**AVIS DE LA MRAE SUR LE PROJET ÉOLIEN « PARC ÉOLIEN DU  
BOIS MERLU » SAS PORTÉ PAR LA SOCIÉTÉ NOUVERGIES  
(27/07/2023)**

**MÉMOIRE EN RÉPONSE PAR LA SOCIÉTÉ NOUVERGIES  
(25/10/2023)**

# **MÉMOIRE EN RÉPONSE A L'AVIS DE LA MRAE SUR LE PROJET ÉOLIEN « PARC EOLIEN DU BOIS MERLU » SAS PORTÉ PAR LA SOCIÉTÉ NOUVERGIES**

Avis MRAE en date du 27 juillet 2023 N° 2023-7184 Réponse en date du 25 octobre 2023

Figure 6 : Illustration des contraintes techniques et réglementaires prises en considération

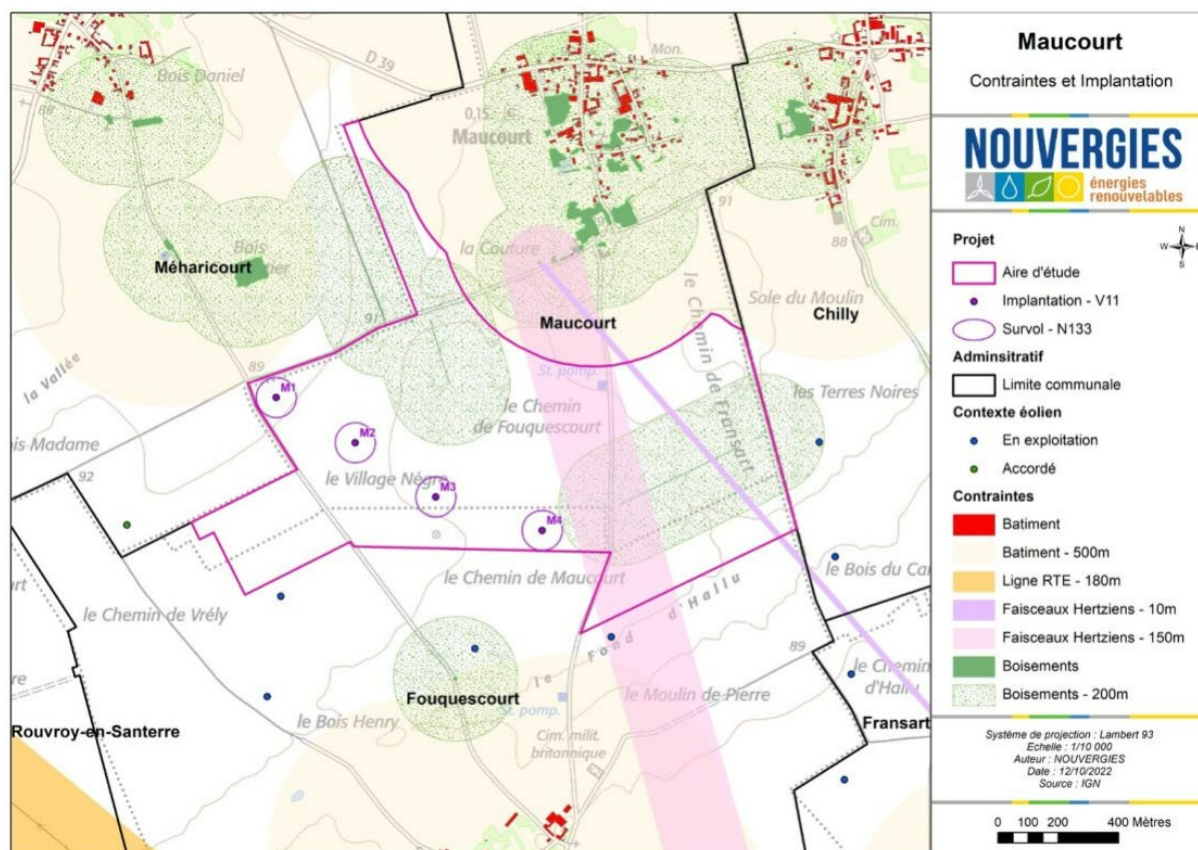
*L'autorité environnementale recommande de fournir les critères de définition de la zone d'implantation prioritaire, la source des critères techniques et réglementaires et une carte illustrative*

La zone d'implantation prioritaire, mentionnée par la MRAe, également appelée "aire d'étude" est représentée sur la carte suivante par le trait violet. Les éoliennes sont représentées par les points numérotés de M1 à M4, le cercle représentant le survol des pales.

La définition de la zone d'implantation prioritaire et le choix de l'implantation des machines ont été décidés en prenant en compte les critères techniques et réglementaires suivants :

- Eloignement de 500 m minimum des bâtiments
- Eloignement de 200 m minimum des boisements pour limiter l'impact écologique
- Respect de l'éloignement minimal préconisé par les gestionnaires de réseaux après consultation
- Eloignement des canalisations de transport de gaz naturel haute pression supérieur ou égal à 2 fois la hauteur totale de l'aérogénérateur
- Eloignement libérant les routes départementales de tous périmètres déterminés par l'étude de danger correspondant à un rayon de 500 m autour des éoliennes
- Eloignement du radar météorologie bande C d'Abbeville supérieur aux 20 km exigés (75,78 km)
- Eloignement du faisceau hertzien de plus de 150 m

Figure 13 : Champ de perception depuis Vrély

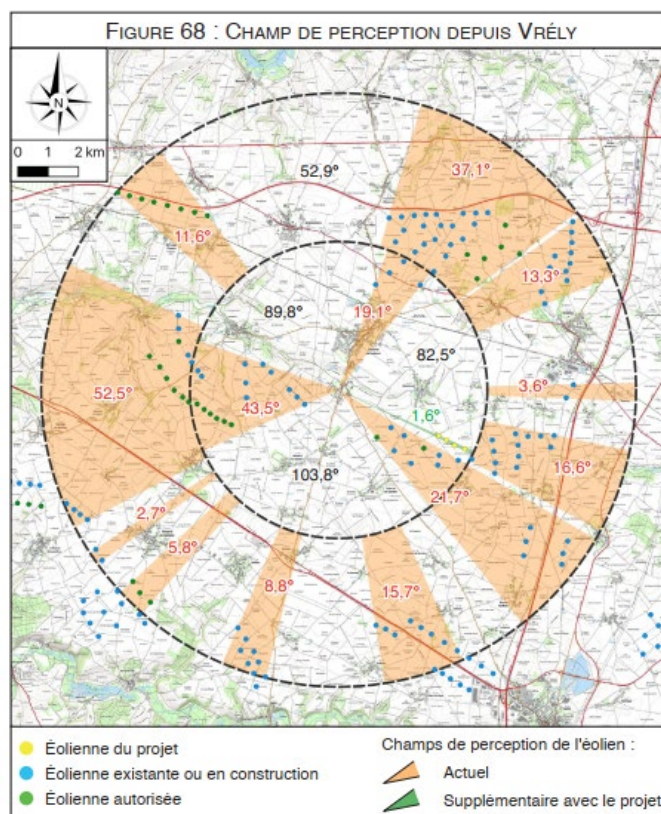
***L'autorité environnementale recommande de tirer les conséquences de l'étude de saturation et d'élaborer des mesures destinées à éviter, réduire ou en dernier recours à compenser les effets d'encerclement du projet sur les 5 communes où l'encerclement se dégrade.***

Les effets d'encerclement, en particulier, sont estimés en calculant des Indices d'Occupation de l'Horizon à 5 kilomètres. Cet indice, comme rappelé en page 393 de l'étude d'impact (document NOUVERGIES MAUCOURT-CAHIER 3B-ETUDE IMPACT) est déterminé en considérant une vision fictive à 360° sans prendre en compte les obstacles (végétation, constructions...). Le seuil d'alerte indiquant un risque de saturation visuelle possible est fixé à 120°.

- Vrély, dont l'IOH à 5km passe de 84,3° à 85,9° (+1,6°) (voir figure 68 du document NOUVERGIES MAUCOURT-CAHIER 3B-ETUDE IMPACT)

Figure 35 : Localisation des gîtes potentiels à chiroptères dans un rayon de 2km autour de la zone d'implantation potentielle

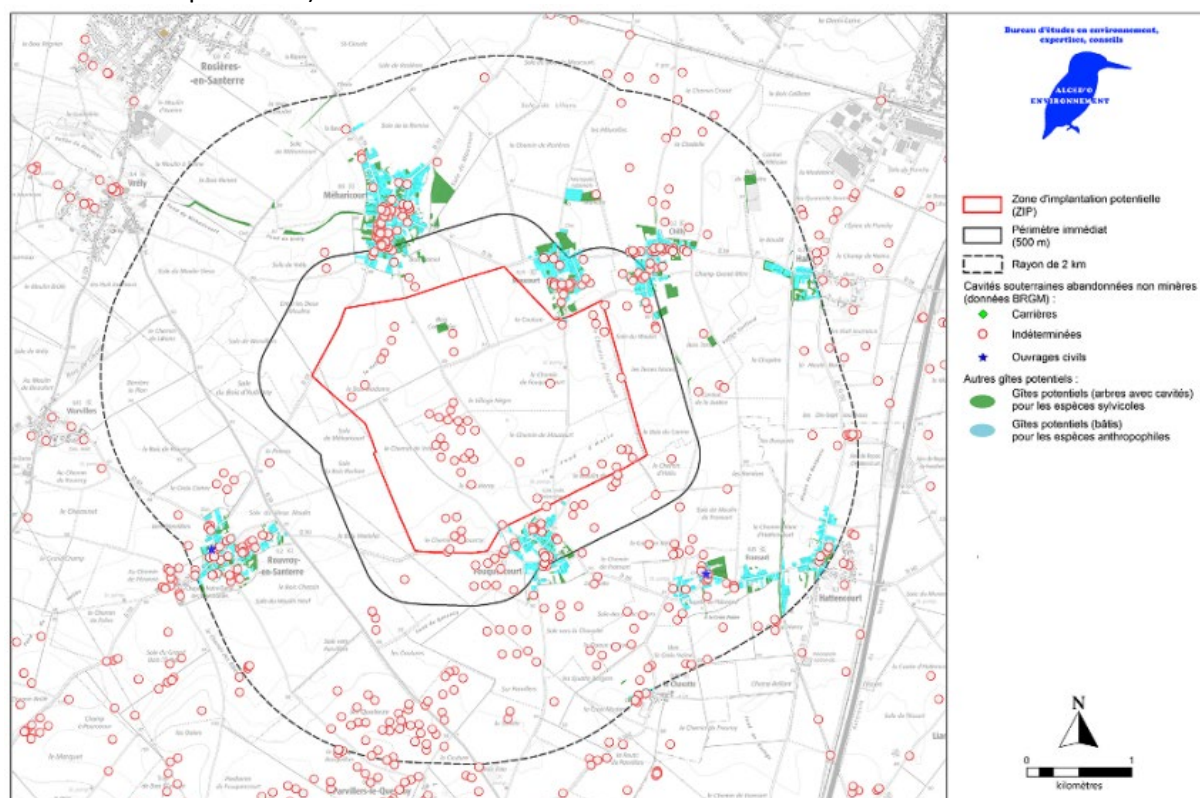
***L'autorité environnementale recommande de réaliser des prospections dans un rayon de deux kilomètres (guide de la prise en compte des enjeux relatifs aux oiseaux et aux chauves-souris dans les projets éoliens – DREAL Hauts de France - 2017) autour de la zone d'implantation potentielle afin de recenser les gîtes potentiels.***

Conformément aux recommandations présentées dans le guide de la prise en compte des enjeux relatifs aux oiseaux et aux chauves-souris dans les projets éoliens – DREAL Hauts de France -2017, une recherche des potentiels gîtes pour les chiroptères dans un rayon de 2km autour du de la zone d'implantation potentielle a été réalisée et dont les résultats sont présentés en page 40 du diagnostic écologique.

« La réalisation de ces prospections dépend de l'étude bibliographique qui aura mis en avant les gîtes nécessitant une sortie terrain » (guide de la prise en compte des enjeux relatifs aux oiseaux et aux chauves-souris dans les projets éoliens – DREAL Hauts de France – 2017, page 12). Aucune de ces cavités n'ayant été identifiée comme gîte à chiroptère par Picardie Nature, aucune prospection complémentaire n'a ainsi dû être réalisée, en conformité avec les recommandations du guide.

Enfin, notons que ces cavités sont pour la plupart inaccessibles (propriétés privées, effondrements, localisations imprécises...).

Figure 43 : Enjeux avifaunistiques identifiés

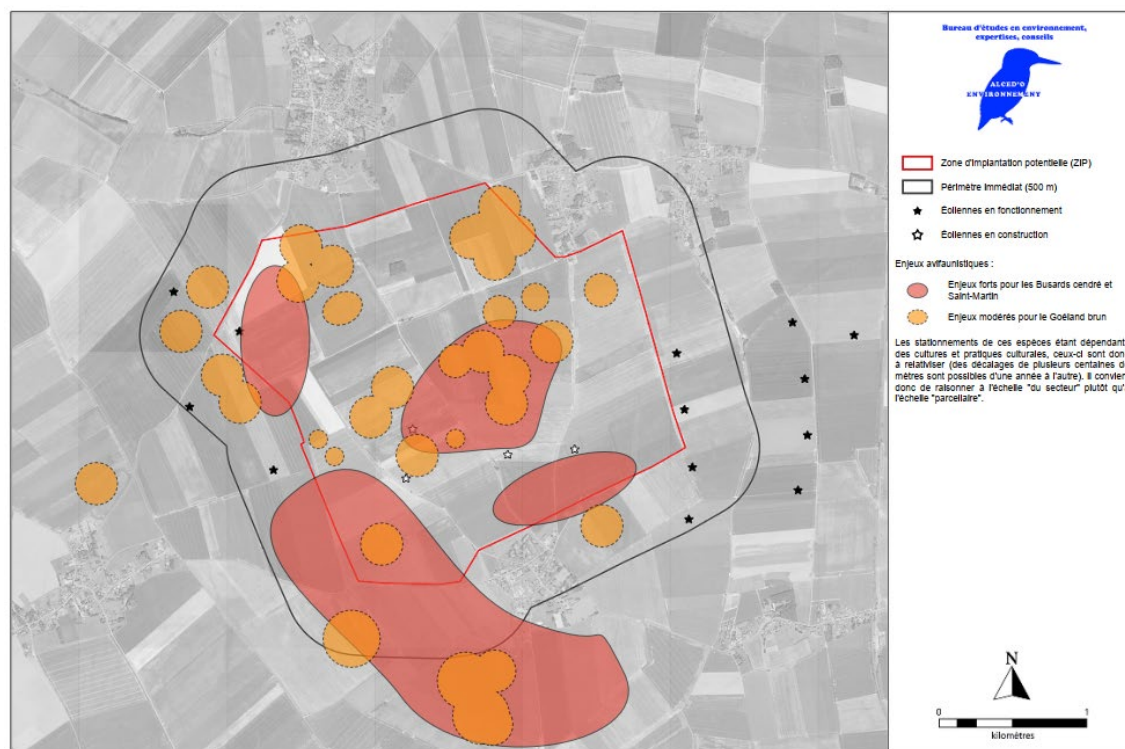
- prendre en compte l'ensemble des espèces sensibles à l'éolien contactées sur le site pour définir les enjeux ou, à défaut de justifier les choix opérés ;
- d'éviter les zone à enjeux forts pour implanter les éoliennes et donc à minima de déplacer les éoliennes n°2, 3 et 4

L'état des lieux des enjeux avifaunistiques présenté ci-dessus permet de constater que la grande majorité des espèces avifaunes présentent des enjeux qualifiés de « Très faibles » à « Faibles ». Seules trois espèces avifaunes présentent des enjeux « modérés » ou « forts », à savoir les Busards cendrés, Busards Saint-Martin et Goélands bruns, ce qui explique que la carte des enjeux avifaunistiques page 87 du diagnostic écologique se concentre sur ces 3 espèces en particulier :

En ce qui concerne le déplacement des éoliennes demandé par la MRAe (éoliennes situées sur des zones à enjeux forts d'après la carte d'enjeux), nous rappelons que les stationnements de ces espèces étant dépendants des cultures et pratiques culturelles, ceux-ci sont donc à relativiser (des décalages de plusieurs centaines de mètres sont possibles d'une année à l'autre). Il convient donc de raisonner à l'échelle "du secteur" plutôt qu'à l'échelle "parcellaire". **Aucun déplacement d'éolienne n'est donc prévu.**
